Comune di
MARZABOTTO

Comune di
VERGATO

**DOCUMENTO DI OSSERVAZIONI D'UFFICIO AL PSC E AL RUE
ADOTTATI E CONSEGUENTI MODIFICHE DA INTRODURRE ALLA
PROPOSTA DI ACCOGLIMENTO**

COMUNI DI MARZABOTTO E VERGATO
OSSERVAZIONE D'UFFICIO AL PSC E AL RUE ADOTTATI
E CONSEGUENTI MODIFICHE DA INTRODURRE IN BASE ALLA PROPOSTA
DI ACCOGLIMENTO

AMBITO AN.9 (SIRANO - PICCOLO PARADISO)

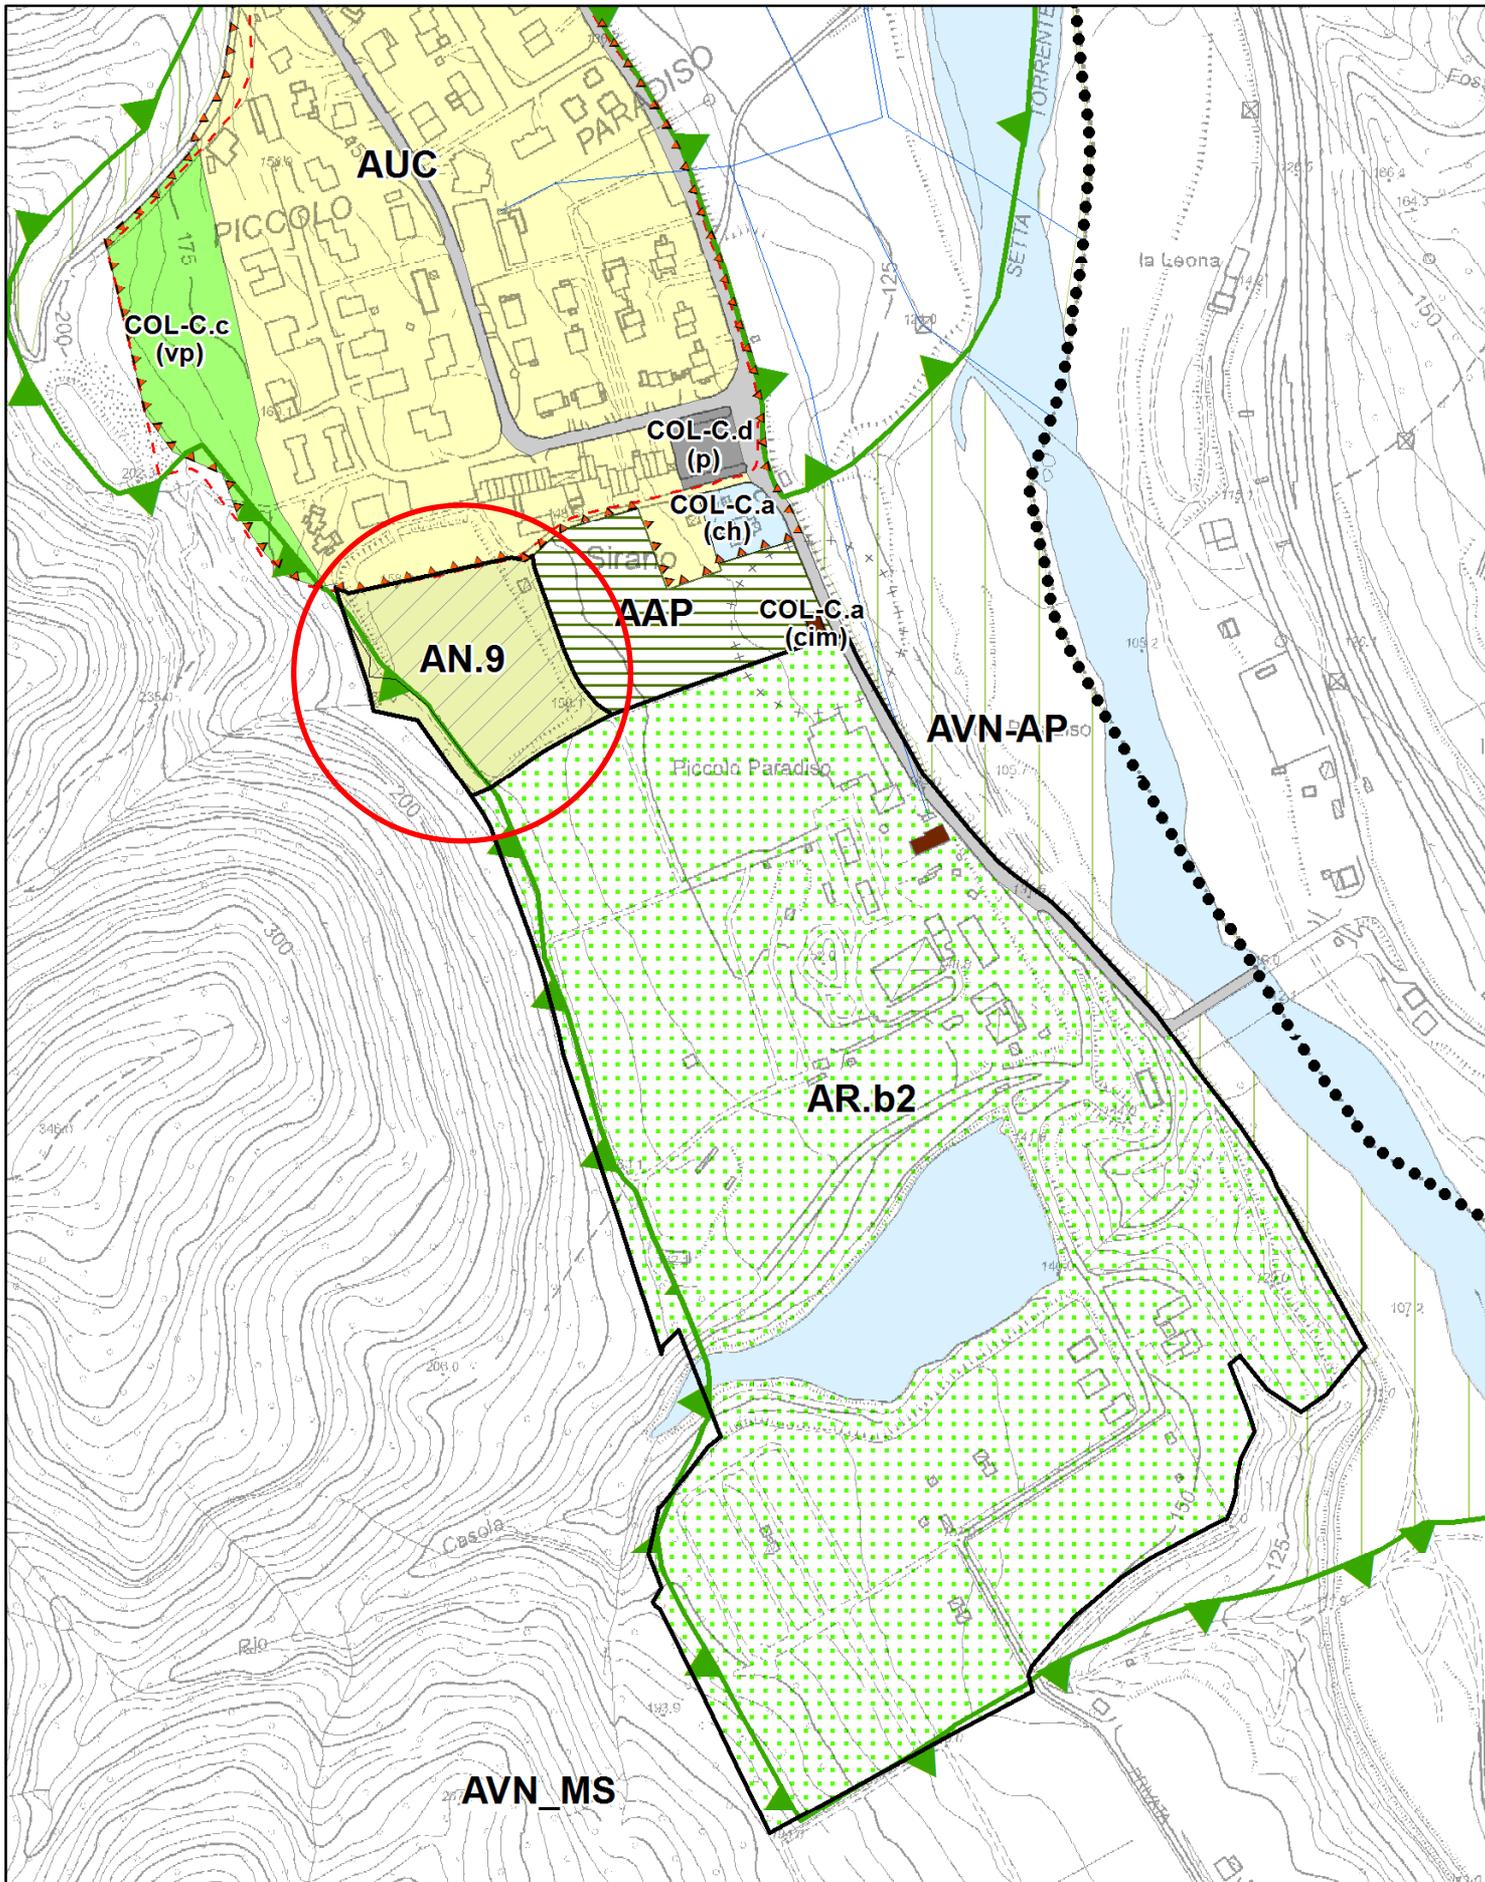
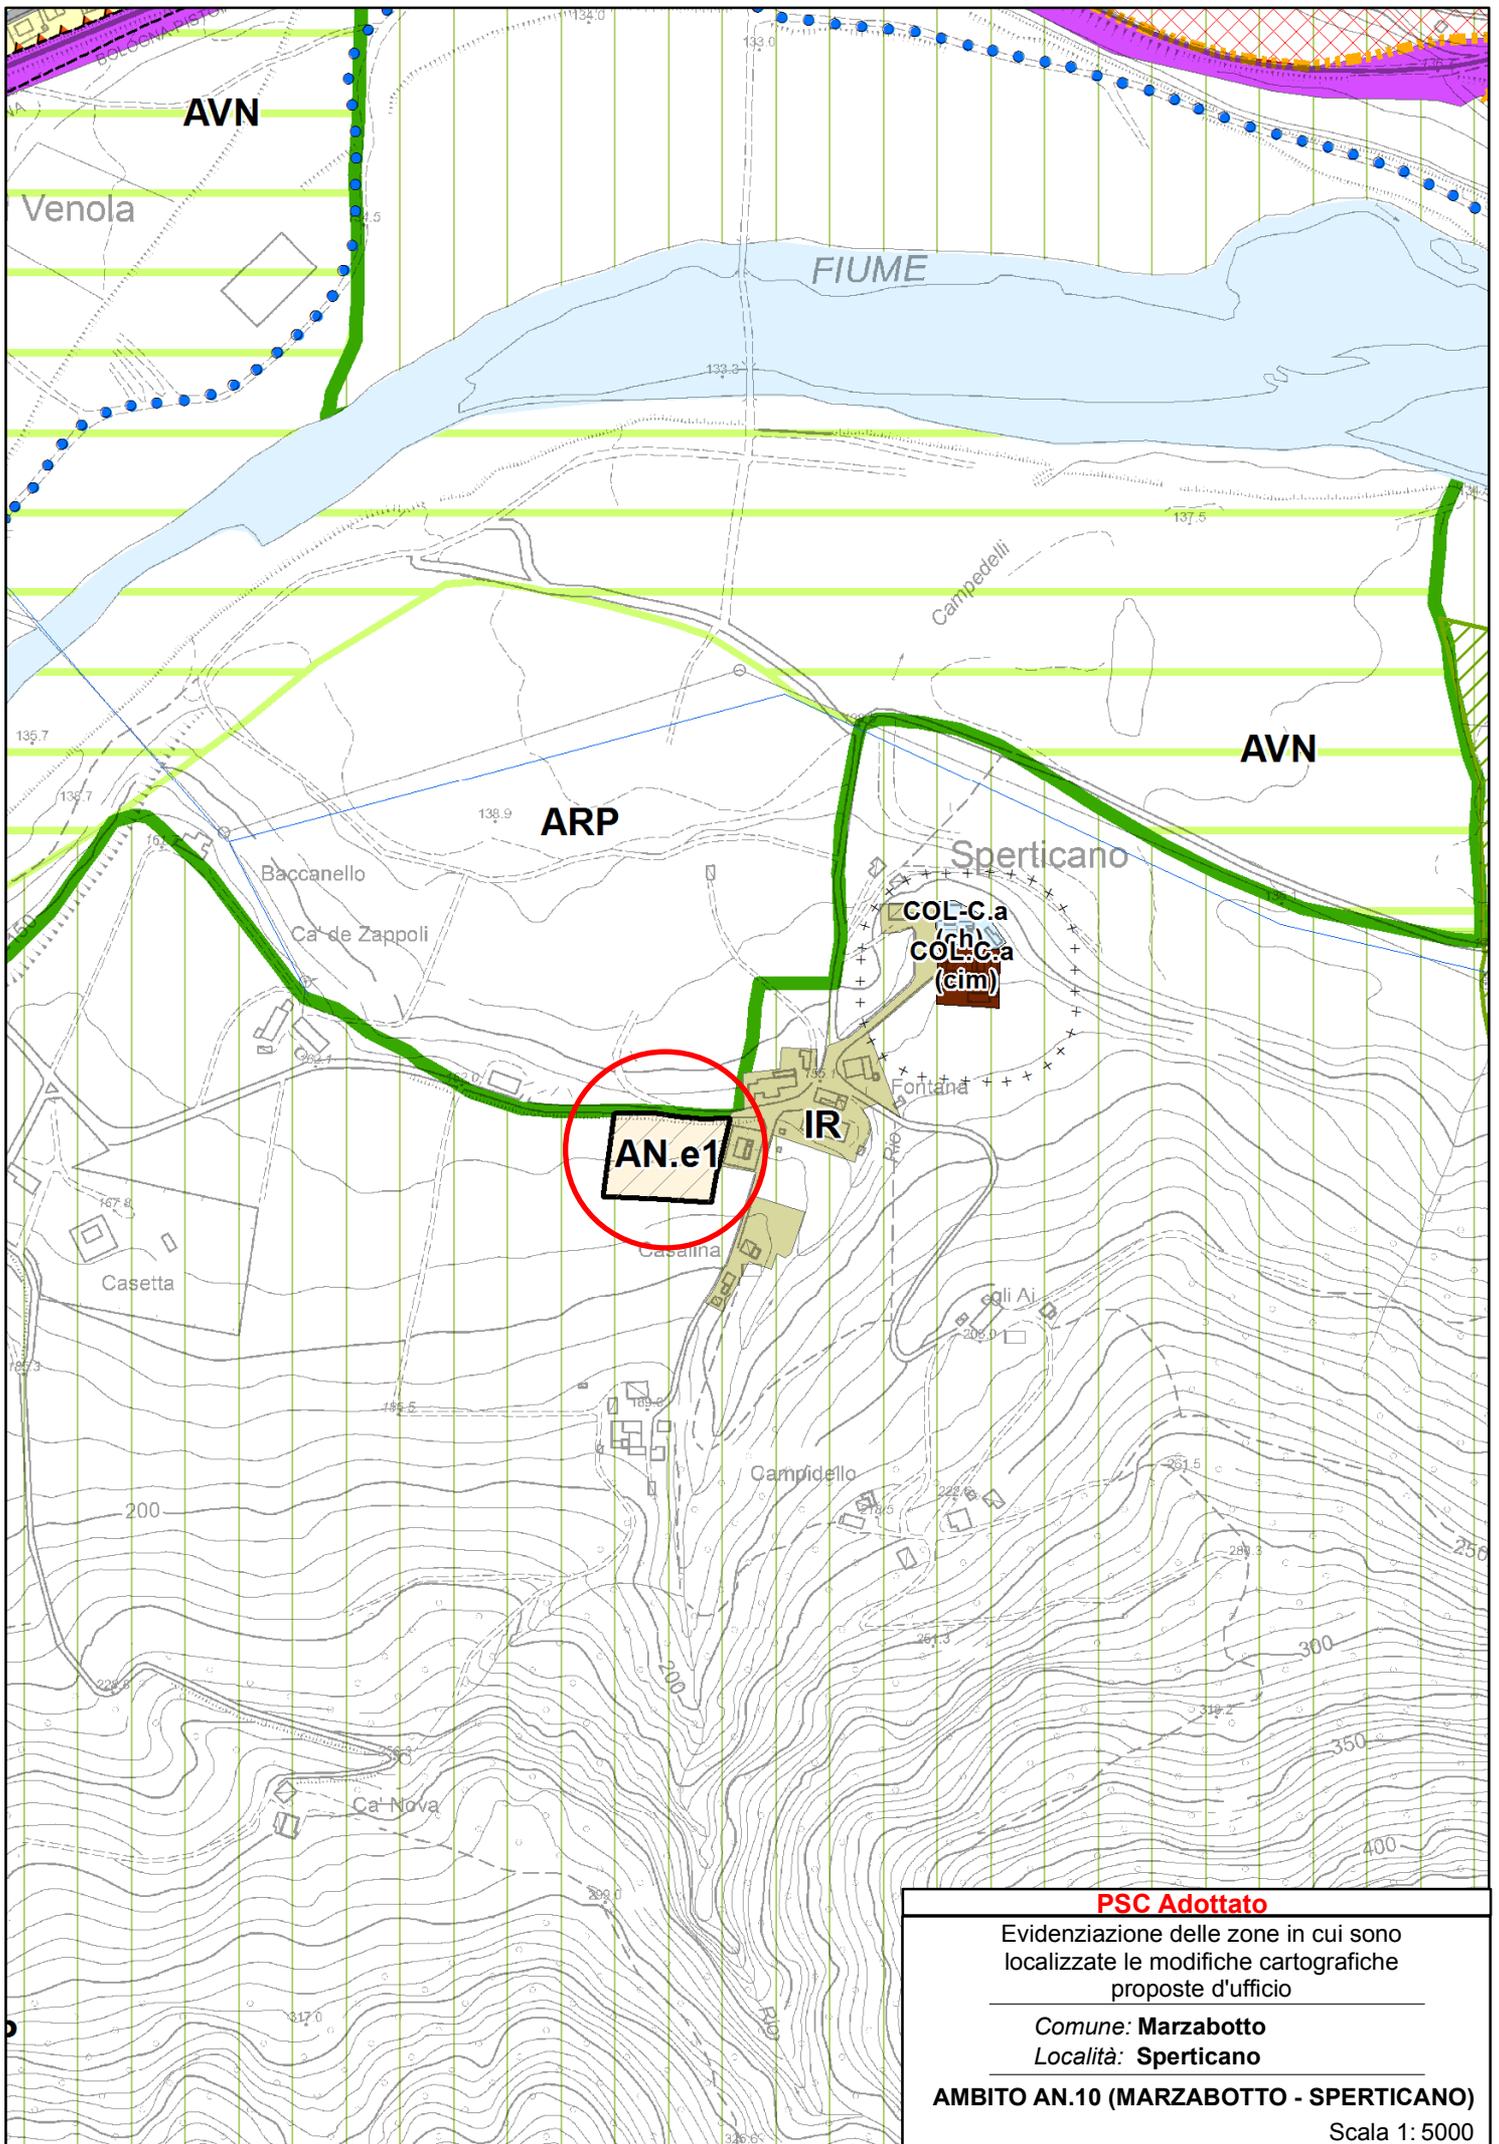
- AN.9 (SIRANO – PICCOLO PARADISO)

L'ambito AN.9 viene introdotto anche in accoglimento dell'osservazione n.6.4; la formulazione della scheda normativa è effettuata in accoglimento di osservazione d'ufficio.
*L'inserimento del nuovo ambito nel PSC comporta la **richiesta di intesa alla Città Metropolitana** in merito alla conformità del piano agli strumenti della pianificazione di livello sovraordinato, ai sensi dell'art. 32 c.10 della L.R. n.20/2000.*

AN.9 (SIRANO – PICCOLO PARADISO)

Nuova scheda normativa – L'ambito AN.9 viene introdotto anche in accoglimento dell'osservazione n.6.4; la formulazione della scheda normativa è effettuata in accoglimento di osservazione d'ufficio.

AMBITO AN.10 (MARZABOTTO - SPERTICANO)

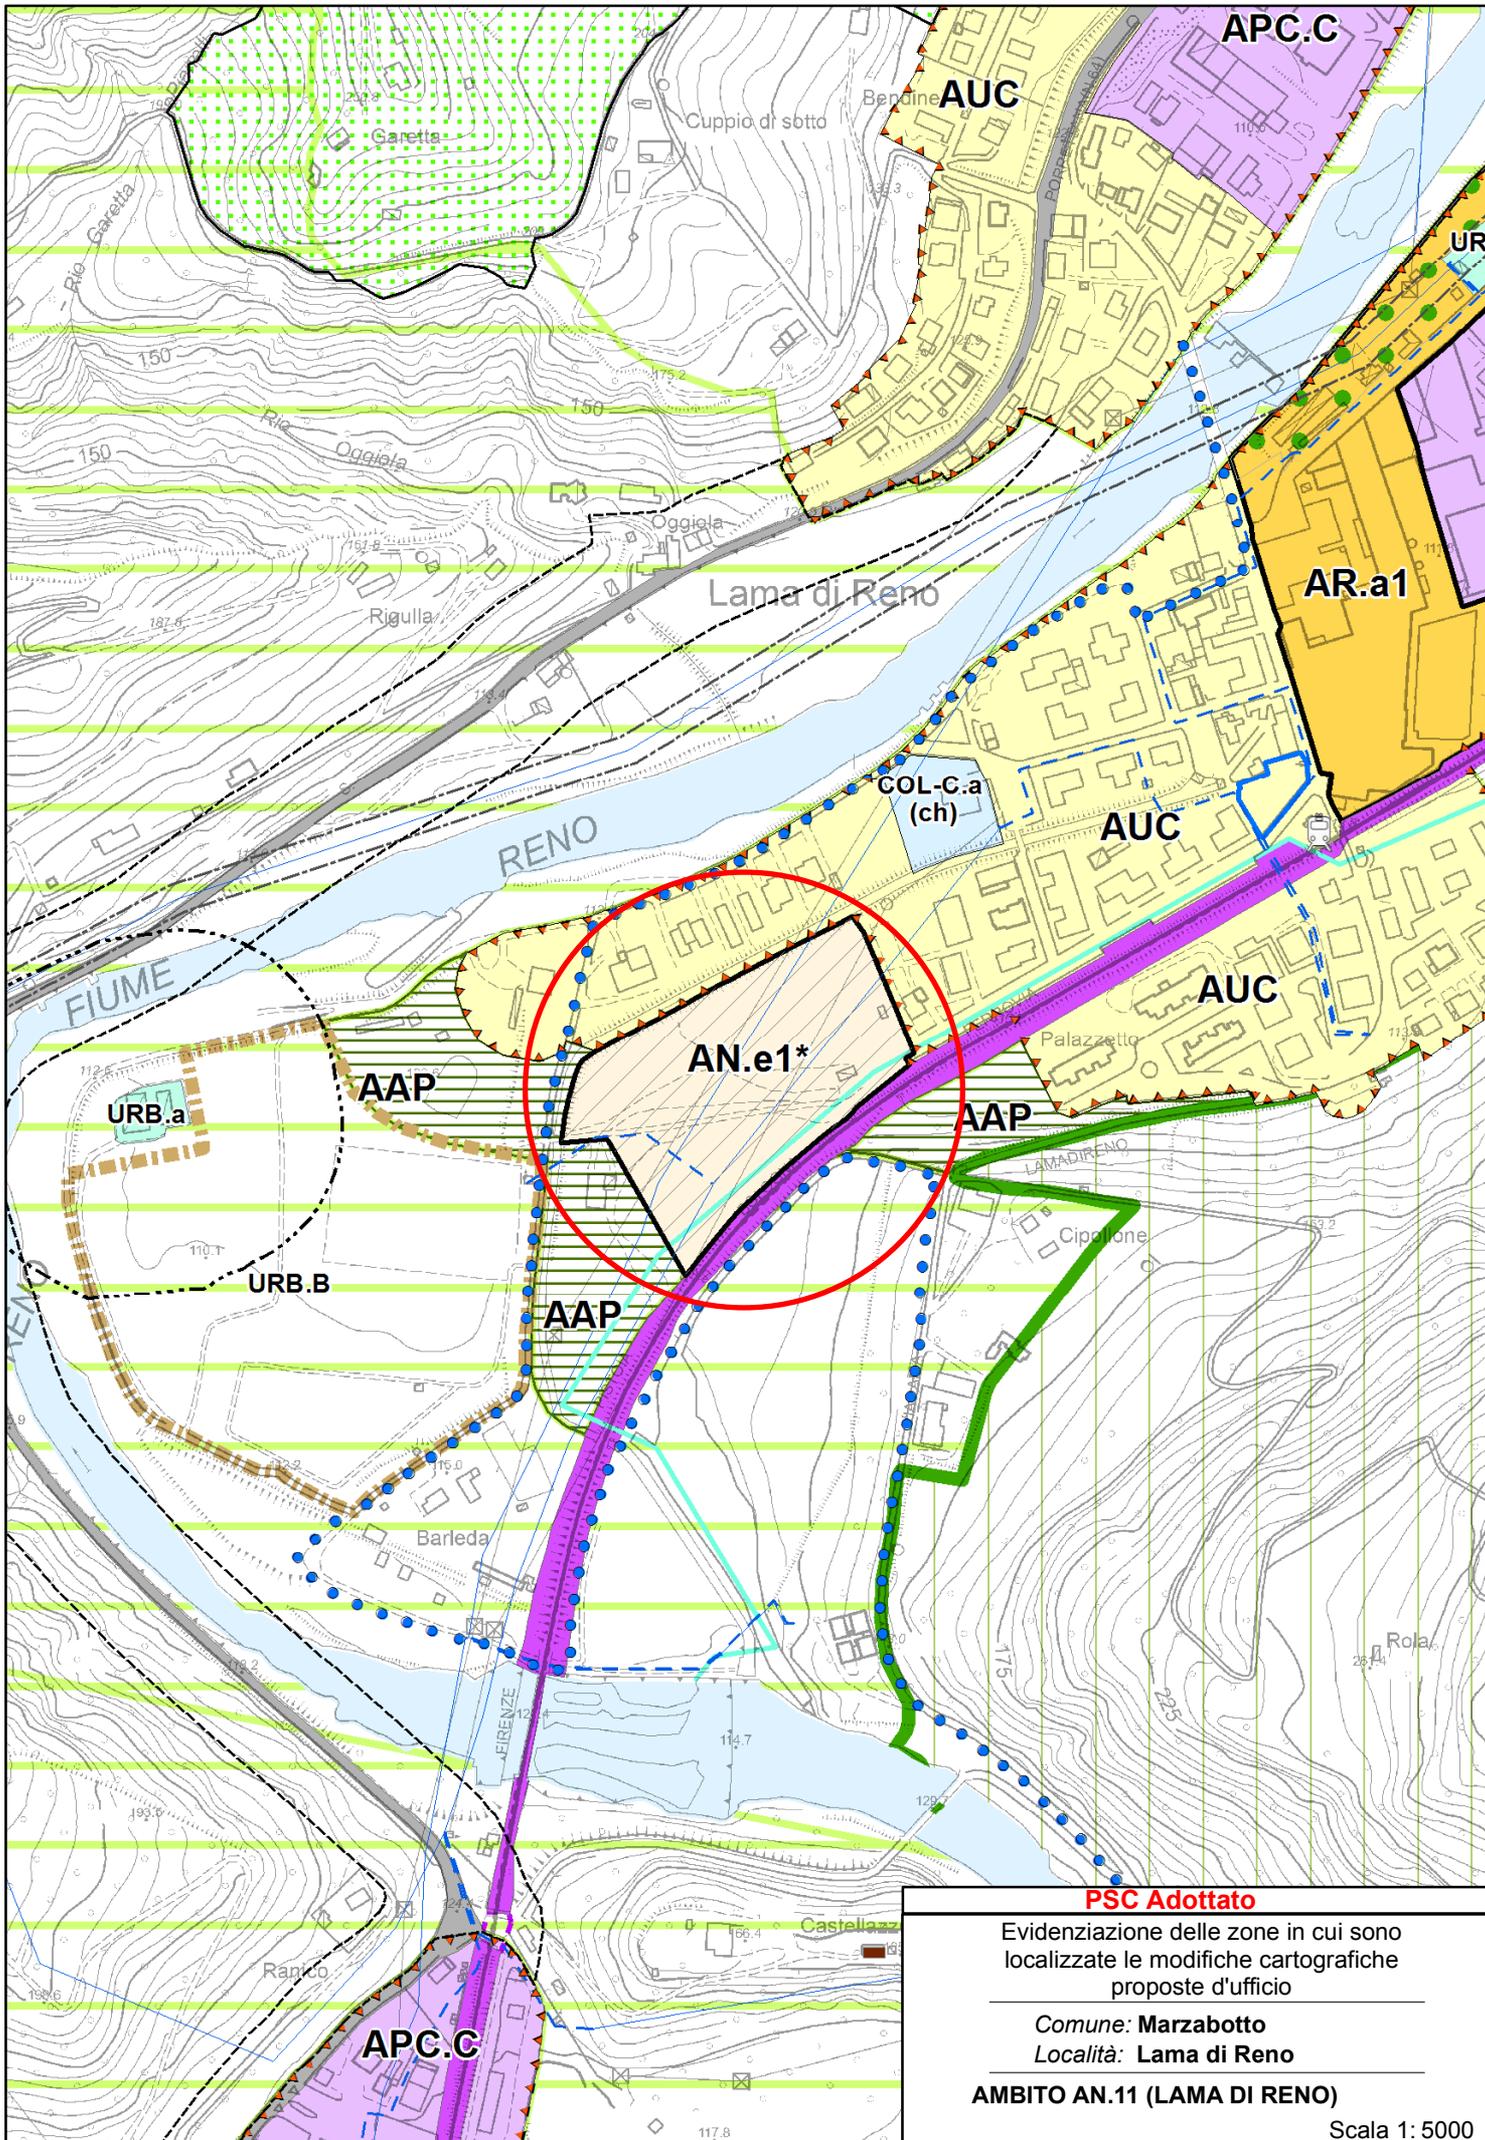
- AN.10 (MARZABOTTO-SPERTICANO)

L'ambito AN.10 sostituisce la previsione nel PSC adottato dell'ambito AN.e1 (piano attuativo in fase di approvazione), non perfezionata prima dell'approvazione del PSC.
